La bicicleta y la futura reforma Pta. Alcalá – Cibeles

Es necesario mejorar la propuesta planteada para cumplir con las expectativas

El carril bici propuesto

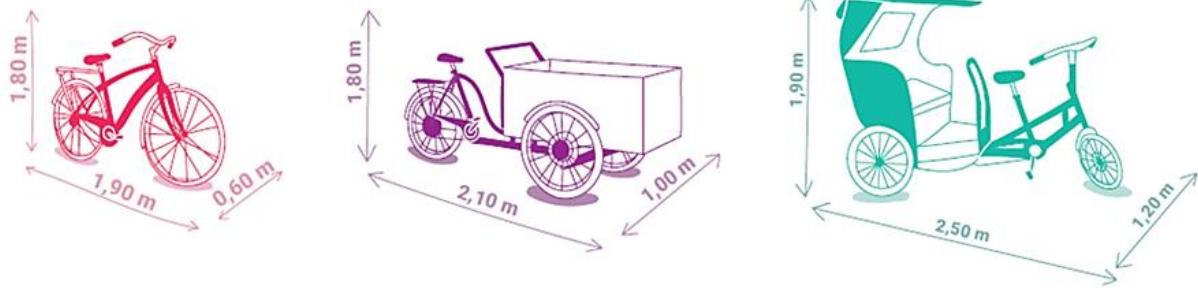
El carril bici propuesto tiene una sección de 2,6m y un resguardo con respecto al carril bus adyacente de 0,7 m. y algún medio ha publicado que se situaría a cota de acera. Es un carril bici que obedece a las medidas establecidas, pero no cumple con las expectativas que se espera de una infraestructura ciclista que pertenece a la red principal y está ubicado en una de las zonas más emblemáticas, turísticas y transitadas de la ciudad.

Los 2,60m. planteados para el carril bici, proporciona una funcionalidad limitada. El Manual de Infraestructura del Ayuntamiento de Madrid, el propio Plan Director Ciclista o ya, a nivel estatal, la Guía de Recomendaciones para el Diseño de Infraestructura Ciclista del Ministerio de Transportes, se hacen eco de las mayores dimensiones y el auge de las **bicicletas de carga, remolques y triciclos**. Es una evidencia el elevado uso turístico del entorno de la Pta. Alcalá-Cibeles. Los triciclos turísticos o grupos de turistas en bici, segway o patinete, son cada vez más frecuentes, así como repartidores en bicicleta con voluminosas “mochilas” de transporte. Con la medida planteada queda sin cubrir estas demandas.

La medida propuesta no cumple las características básicas que se le exigen a una infraestructura de calidad: no potencia la **sociabilidad de la bicicleta**, pues no contempla la circulación en paralelo, ni los adelantamientos seguros entre los diferentes tipos de bicicleta. Si a esto le sumamos, la diferencia de velocidad entre los ciclistas que se cruzan debido a que el tramo afectado está en **pendiente**, la dotación de más espacio es más que recomendable.

Mejor que el carril bici no esté a cota de acera

Otro aspecto mejorable de la propuesta municipal es que **el carril bici no comparta la misma cota que la acera**.

De todos es conocida la dificultad que entraña una correcta segregación del flujo peatonal con el ciclista si se mantiene la misma cota. Es preciso diferenciarlo claramente así como delimitar el carril bici con **bordillos montables** para mayor seguridad del ciclista y mejorar la accesibilidad peatonal.

Como habíamos apuntado anteriormente, los documentos de referencia ciclista de aplicación en Madrid, **recomiendan anchos más generosos para los carriles bici** bidireccionales, a fin de cubrir las necesidades de tránsito de las bicicletas de carga y triciclos, permitir la circulación en paralelo, posibilitar los adelantamientos seguros e incrementar la capacidad de la vía ciclista. Las medidas van desde los **3,20m** hasta los **3,60m**. Incluso, recientes manuales internacionales como el de Oslo, proponen medidas mayores: **4m**. Una dimensión que el propio Ayuntamiento de Madrid ya ha utilizado en muchos tramos del Anillo Verde.

1. Alcalá a pie y en bicicleta

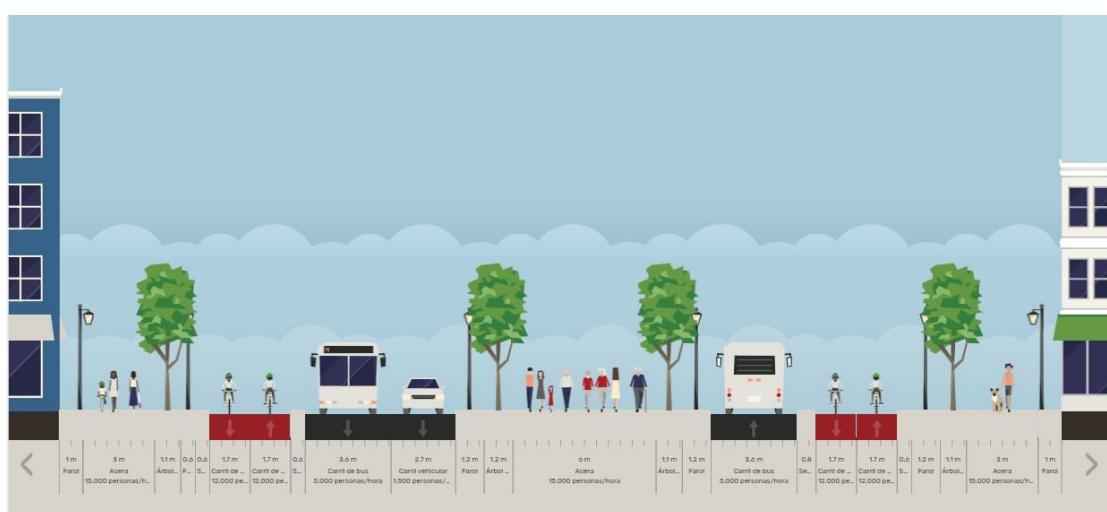
Por tanto, las propuestas de mejora van en el sentido de **reducir en mayor o menor número los carriles convencionales propuestos, reorganizar el tráfico del entorno e, incluso, dejar todo el tramo como área peatonal con permeabilidad ciclista**. Con esta última propuesta acercamos totalmente la cultura a las personas uniendo directamente ambos monumentos y los liberamos de todo lo que les perjudica y les ha estado dañando durante las últimas décadas.

Propuestas de mejora (en orden de más o menos ambiciosa). Sección de calzada: 42m

3.2. 2 carriles bici* / 2 carriles bus / 2 carriles coche / resto peatonal

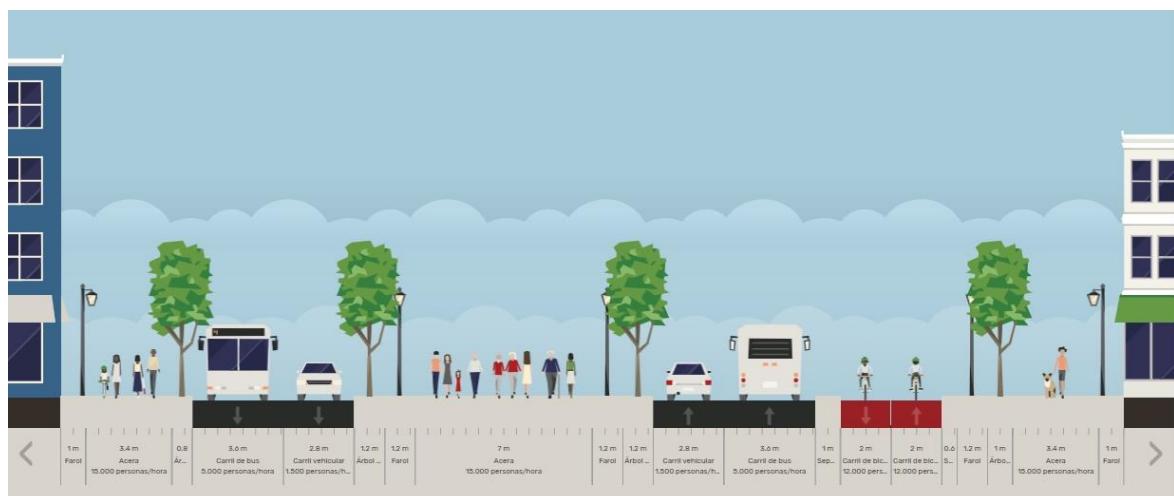
*Dada la gran distancia que hay entre los márgenes de la calle, proponemos 2 carriles bici de doble sentido, al igual que hicimos con el eje de la Castellana, para acercar el origen y destino de los desplazamientos
